工程指示 / 要求簡箋(E.I.)

工程指示編號：EI / 3649 / 21

工程名稱：亞皆老街中電

工程項目：偏林箱 百葉框上鋁角(樣板)

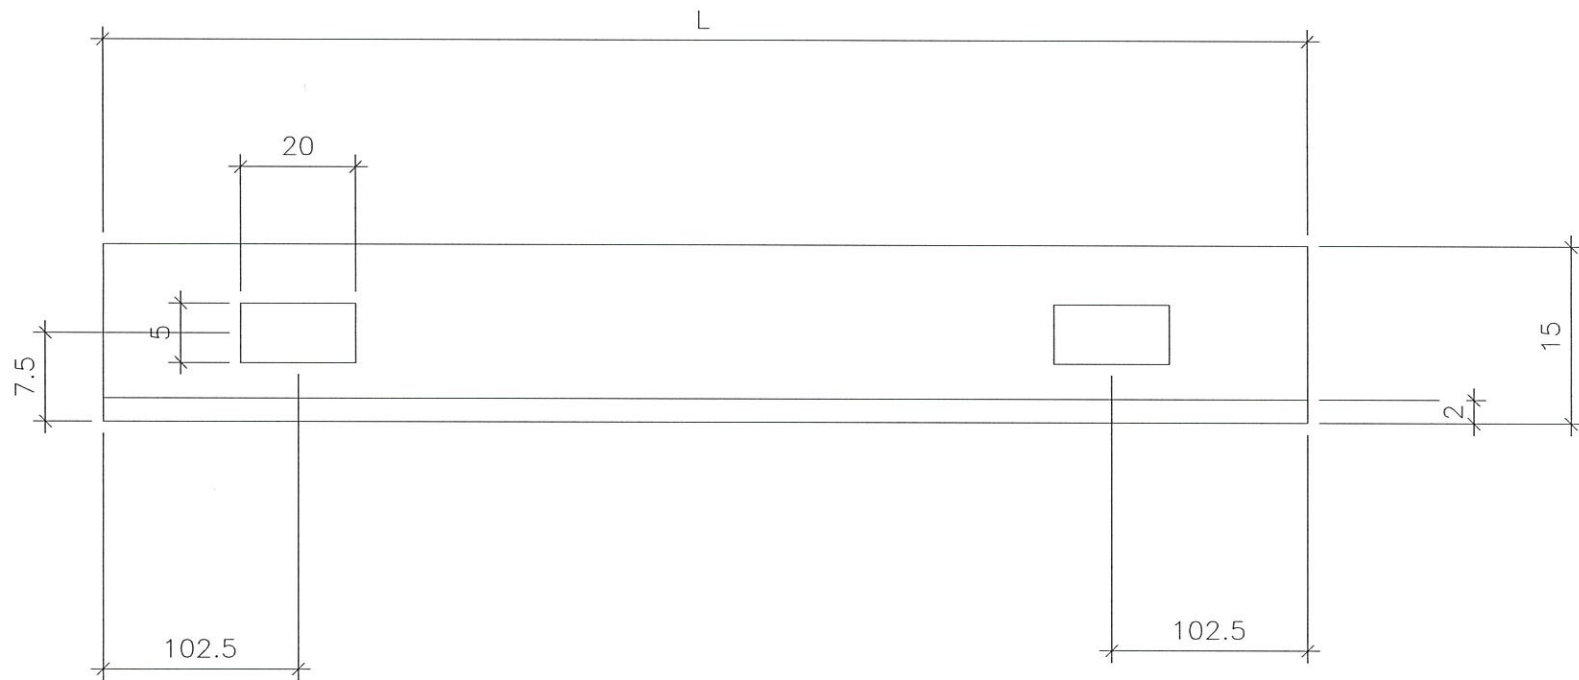
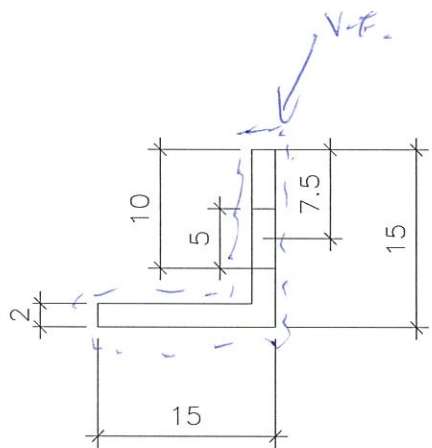
請按加工圖生產鋁角送地盤試裝

偏林箱位置百葉框上鋁角，加去水孔，現場做樣板

窗扇 5x20  
排水孔

15x15 鋁角

窗扇較大的排水孔
